**NOTIFICAÇÃO DE SEGURANÇA DE CAMPO
CORREÇÃO DE DISPOSITIVO MÉDICO****MAQUET CARDIOSAVE hybrid e MAQUET CARDIOSAVE rescue**

Código do Produto/Número da Peça:	D998-00-0800-32
Número do Série Afetado Distribuído:	Vide mapa de distribuição
Datas de Distribuição:	Desde 6 de março de 2012

Figura 2 - Painel Superior (1 – Medidor Mecânico de Hélio)

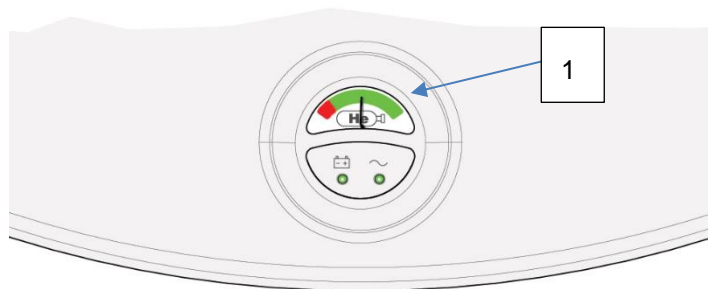
Uma vez que o medidor mecânico não é influenciado por EMC, visualize o medidor mecânico no painel superior do Cardiosave (ver a figura 2) para avaliar a capacidade restante de hélio em caso de suspeita de distúrbios EMC.
